(仮称) 中央区南1条西7丁目プロジェクト新築工事 (設計段階)

1. 計画の概要

3. 景観アドバイザー部会における意見交換

図1 全景パース（北東より）

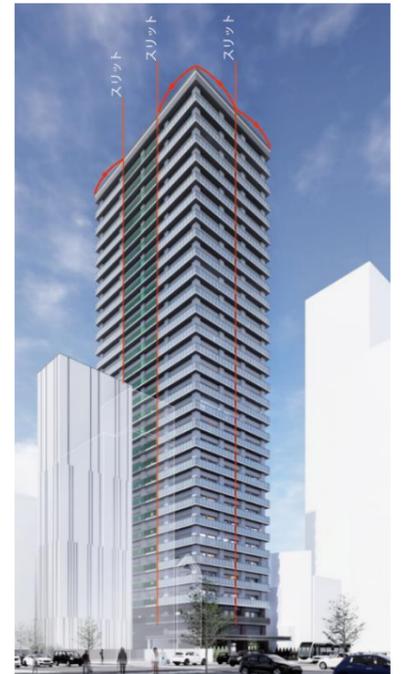
【窪田委員】 建築物の東側と西側の外観デザインに用いられる緑色の縦ラインについて、資料からはバルコニーのガラス手摺に緑の色を付けたようなカラーガラスを使用するのかと想像していたが、乳白色のガラスに対して自然のガラスを用いて分節化を図りながら全体をデザインするというので、緑色のラインを強調したいわけではないと理解した。居住部分になるが、膜など貼らず透明のまま使用されるイメージか。

【事業者】 透明と考えている。この手法を用いた理由としては、建築物のボリュームに対して分節化を図ることを目的としており、北側と南側の中央にも縦に黒いスリットを入れ、建築物の角からの比率が1:1になるようプロポーションを整えている（図1）。東側と西側の縦ラインは、あえて透明のガラスとすることで、より分節感を出せるよう検討している。また、透明なガラスを使用することで、時間帯によるうつろいを表現するなど景観的に良い効果を出していけないかと考えている。参考にガラスのサンプルを提示する。

図4 仕上げ材等イメージ

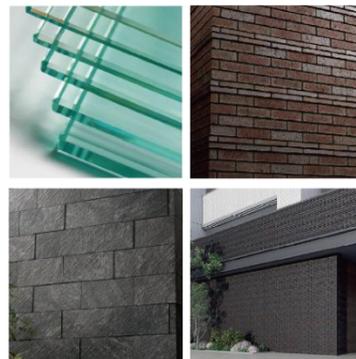
【小澤委員】 北側のオープンスペース（図3）に面している1階から3階までの基壇部のデザインについて確認したい。資料に記載されているレンガ調タイルや軟石調タイルの仕上げイメージは具体的にどの部分に使用されているのか。

【小澤委員】 レンガ調タイルや軟石調のタイルで基壇部をつくるという考えと理解した。オープンスペースに面する重要なファサードであるが、1階、2階、3階と異なる要素で構成されており、1階はレンガ調タイルや軟石調のタイルを使用しており、店舗の賑わいが表出し、軒天井のライラックをモチーフとした照明が目に入り、2階はピットで柱型だけがレンガ調タイルとなっており、3階は普通の住居だが柱型も吹付タイルとなっている。1階から3階全てを基壇部として考えデザインを徹底するのであればよいが、デザインがフェードアウトしていく印象を受ける。もし、低層部に歴史的建造物をヒントとしたレンガ調や軟石調のデザインを用いるのであれば、徹底していただき、中途半端に住居部分にまで取り入れない方が良いのではないかと。札幌の歴史的建造物を参照しデザインに取り入れるのであればしっかりと表現すべきであり、形骸的に部分的に取り入れるという手法はあまり良い手法ではないと思うが、考えを伺いたい。

【小澤委員】 オープンスペースに面してモダンなイメージで落ち着いた雰囲気のためにそれらの材料を使用したいという説明であれば理解できる。ただ、1階、2階、3階のチグハグ感については、3階までを基壇部とするのか、2階までとするのか検討の余地があるのではないかと。基壇部をどのように構成するのか等工夫していただきたい。

【事業者】 1階は、柱にレンガ調タイルを貼り、外壁には軟石調タイルを貼っている。2階のピット部分は、コンクリートの梁とALC板は塗装で柱型にはレンガ調のタイルを貼っている（図4）。3階はレンガ調に似た吹付タイルとしている。3階の居住部分は分譲マンションということで上階と基本的な仕様を揃えつつ、色彩については下階と揃えている。照明は3階バルコニー下（2階軒裏）のコンクリートをアップライト照明で照らしている。

【事業者】 歴史的建造物の仕上げ材はひとつの起草ではあるものの、あくまで方向性はモダンなイメージを考えている。歴史的な方向に寄るのではなく、洗練された都会的な仕上げ材で構成したいと考えている。

図5 配置図

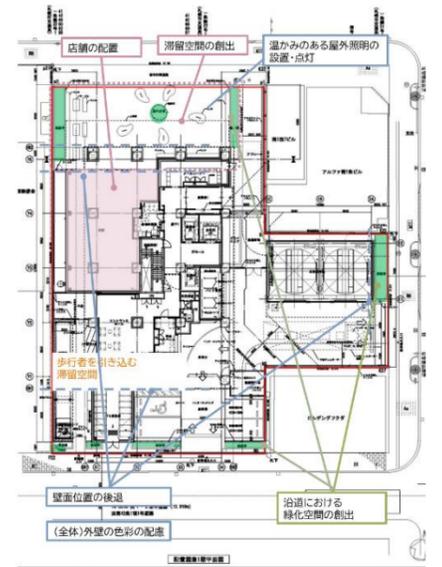
【窪田委員】 オープンスペースの両サイドの植樹スペースについて、特に共同住宅のアプローチ側の植樹マスの幅が狭く感じるがどの程度確保されているのか。

【窪田委員】 余力があれば植樹マスの幅はもう少し広げた方が良く感じる。ライラックは放っておくと2~3mほどの大きさになるが、上手く剪定を行うと目線の高さで花を楽しむことも可能であるため、造園屋さんとも相談をしながら、当初の良いイメージを長持ちさせることができるよう維持管理についてマンションの管理の方とも共有し、配慮いただきたい。

【事業者】 敷地西側は1m30cm程度、東側は1m程度で、造園業者とも少し狭いのではという話はしているが、植栽を千鳥に配置する等工夫をしながら検討を進めている。

図6 公開空地配置図

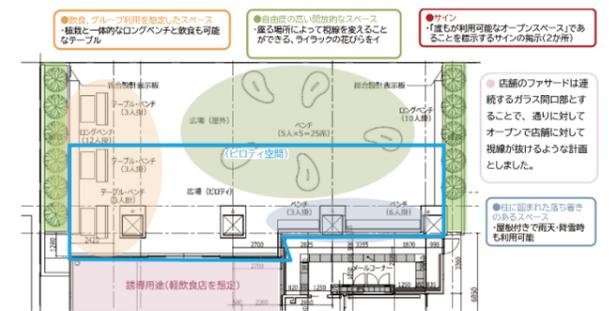
【千葉委員】 公開空地は建物の中で重要なポイントだと思う。公開空地に北海道・札幌らしさという色々な要素を組み込んでいただいているが、ストリートファニチャーはとても重要なアイテムであり、真ん中にライラックというキーワードはあるが、両サイドはベンチとなっており、素材は統一されているのかもしれないが、逆に要素が多すぎて、一つのテーマにまとまっているとはいえず、アイテムが多すぎるように感じる。ひとつの世界観で、植栽・ストリートファニチャー・サイン等を統一したイメージで考えていただきたい。また、サインについて、ここが公開空地でありご自由にお使いくださいという非常に大事なメッセージがベンチの側面にあるだけとなっている。サインについても、上品でかつ目立たないけれども品のある出し方となるよう、オープンスペースの表現に合うような出し方として統一したイメージで考えていただきたい。

【田川委員】 公開空地は市民に供する部分として非常に重要だと考えている（図6）。市電沿いということでコンセプトの中でも重視されながらデザインされていると感じるが、もう少し検討出来ないかと思う。例えば、止まり木的な立って佇めるような場所もあるとか、肩肘をつけてコーヒーを傾けられるなど、通行しながら立ち寄るのと、腰をしっかりと下ろすのでは想定も異なるのではないかと。例えばニューヨークのハイラインなどではデッキ状のものをベンチに見立ててラフに腰掛けさせるといった設えもある。市電沿いらしい少し砕けた感じでホッとするような空間づくりなど、佇み方に検討の余地がまだあるのではないかと。色々な要素を持ち込みすぎると全体的な世界観が作りづらくなることはあると思うが、検討いただきたい。

【千葉委員】 ストリートファニチャーについて、図面上では道路境界ギリギリの位置で計画されており、圧迫感のある空間になってしまうと感じる。少し奥まった方が人も集まりやすいのではないか。バランスを考えて配置の計画をしていただきたい。

【事業者】 テナントの決定はまだ先ではあるが、サインの設置範囲等について公開空地は店舗専用部分ではないことをお伝えしながら、サインについてもルール化を行い、全体の調和がとれ、乱すことがないような形で進めていきたい。

【事業者】 検討していきたい。

【事業者】 道路に近接しすぎているため、位置を調整するよう検討する。
